MEMORÁNDUM N° 027

MAT. : **Solicita Medida Provisional que indica**

FECHA : **03 de septiembre de 2018**

Fotografía N°12 y 13: Se observa escurrimiento y acumulación de lixiviados con aguas lluvias hacia el sitio de extracción de áridos, el cual se encuentra al Oeste del vertedero.

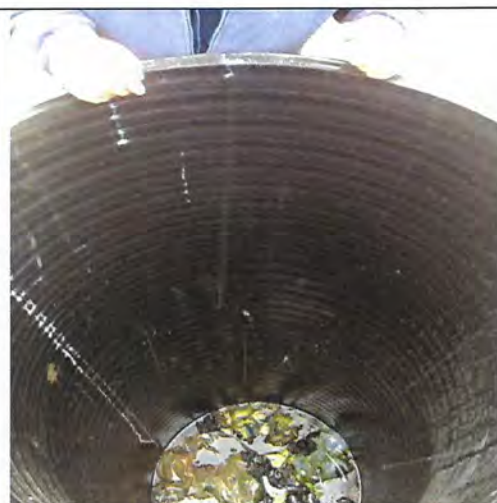
En el sector Noroeste, escurre lixiviado mezclado con aguas lluvias el cual tiene como destino la cuneta de aguas lluvias el cual posteriormente es evacuado en el predio colindante, también de propiedad del Municipio de Castro en el cual existe una zona de extracción de áridos que según informa el Sr. Mansilla es utilizado para los caminos de la comuna.

6.2. Retirar los líquidos lixiviados mezclados con aguas lluvias que se encuentran en la laguna del sitio municipal de extracción de áridos el cual se encuentra colindante al deslinde del lado Oeste del vertedero, se deberá proceder a su eliminación definitiva. Así mismo, se deberá informar respecto del volumen total, a través de una medición o estimación del volumen, una caracterización de los mismos y sobre el lugar de tratamiento y/o disposición final. Lo anterior, se deberá ejecutar en un plazo no superior a los 12 días hábiles, contados desde la notificación de la presente Resolución. Para verificar lo anterior, se deberá presentar

Fotografía N°22: Frente activo, se observa residuos sin cobertura, material de cobertura acopiado y vehículo particular depositando residuos.

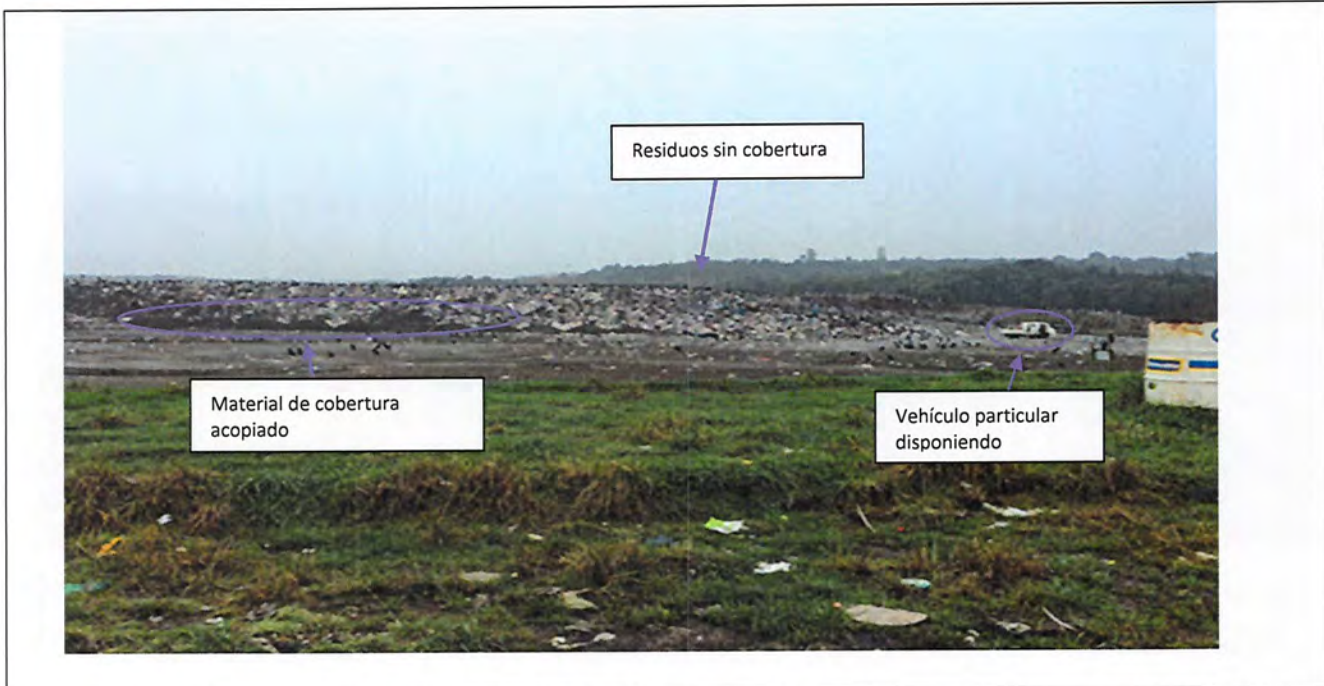
Se observan en la parte Norte del vertedero, el frente activo. Se observa gran cantidad de jotes y gran cantidad de residuos sin cobertura, el Sr. Mansilla indica que hace aproximadamente un mes no se realiza cobertura a estos. Se observan 2 maquinarias, una retroexcavadora guardada en el galpón y un bulldozer en el sector del frente de trabajo, ambos sin operario. Se consulta por los registros de ingreso de camiones, se indica que estos se encuentran en la municipalidad.

Fotografía N°23: Frente activo, se observa gran cantidad de jotes y gaviotas.

6.7 Deberá efectuar el manejo de los residuos y el confinamiento de estos, aplicando la cobertura diaria en todo el frente de trabajo. Lo anterior, en un plazo no superior a los 12 días hábiles contados desde la notificación de la presente Resolución. Como medio de verificación se deberá presentar fotografía fechada y georreferenciada que muestre el estado final del frente de trabajo.

Imagen N°5: Ubicación del vertedero y su relación con los derechos de aprovechamiento de aguas subterráneas y superficiales (pinchos amarillo y verdes respectivamente)

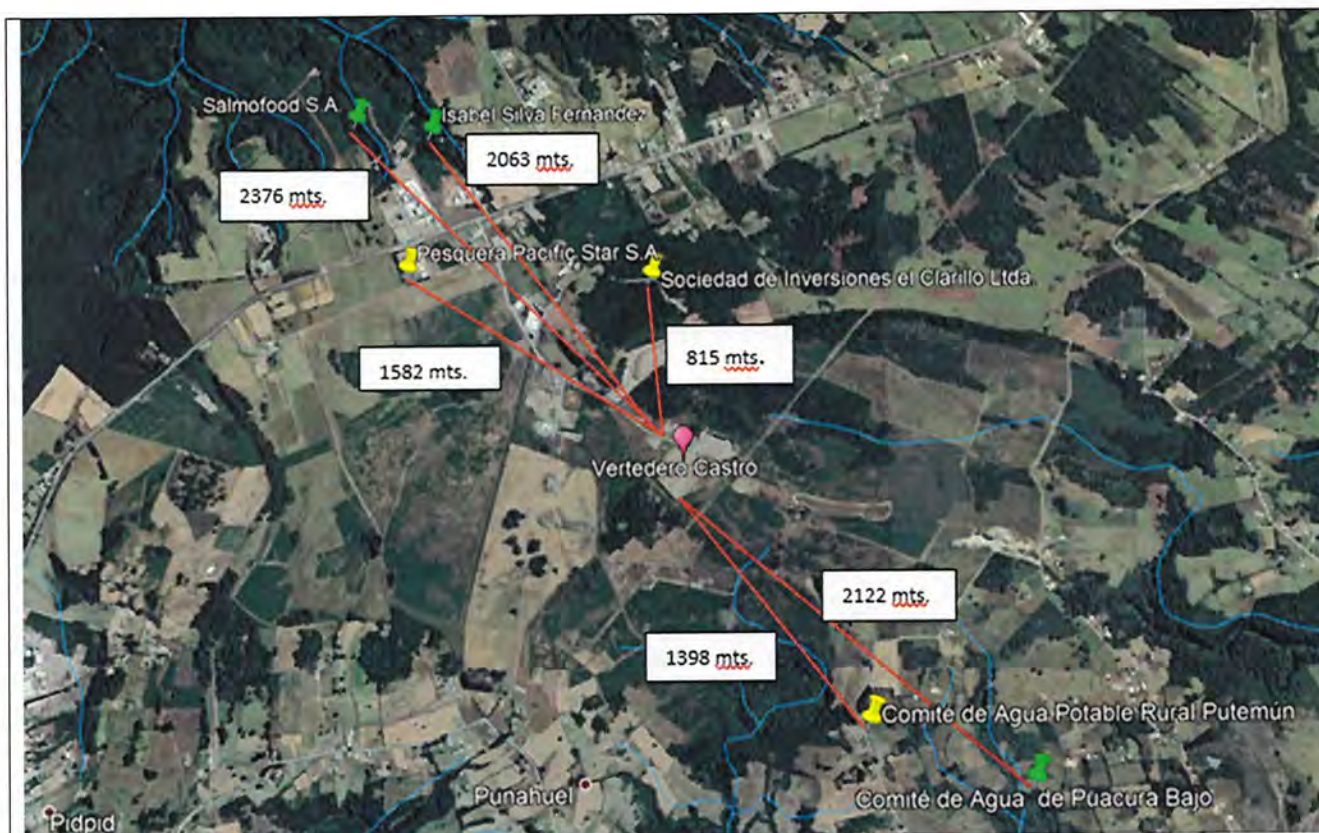
Por otro lado, existen en un radio de aproximadamente 2 kilómetros desde el frente activo del vertedero tres (3) derechos de aprovechamiento de aguas subterráneas de los cuales uno de ellos corresponde al Comité de Agua Potable Rural Putemun y tres (3) derechos de aguas superficial y uno de ellos corresponde al Comité de Agua Potable de Puacura Bajo. Lo anterior es de suma relevancia pues existiría un riesgo potencial de contaminación de estas aguas.

Respecto de la Hidrogeología, la ubicación actual del sitio de disposición final de la comuna de Castro se encuentra en las coordenadas 18G E603458 N5306622 (WGS-84). El Estudio de Impacto Ambiental Centro de Manejo y Disposición Final de Residuos Sólidos Chiloé RCA N°465/2012, cuyo emplazamiento corresponde al predio municipal del sector Punahuel (sitio colindante al actual vertedero), en su Capítulo 2 Línea Base indica que, según mapa de SERNAGEOMIN, agosto 2008 "Vulnerabilidad de Acuíferos de la hoja de Castro, mapa 8 de 8" muestra que la zona propuesta tiene Vulnerabilidad Alta y Vulnerabilidad Media.

6.3. Presentar en un plazo de 12 días hábiles contados desde la notificación de la presente Resolución, una propuesta de Programa de Monitoreo, que comprometa la ejecución de un plan de mediciones de la calidad de las aguas subterráneas para lo cual deberán presentar al menos 2 puntos de monitoreos de pozos cercanos, uno de aguas arriba y otro aguas abajo del vertedero, los mismos que son propuestos en la Adenda N°1 de la evaluación ambiental, también se deberá informar el nivel de los pozos de agua subterránea. Cabe señalar que dichos muestreos deberán ejecutarse por medio de una Entidad Técnica de Fiscalización Ambiental autorizada por esta Superintendencia.
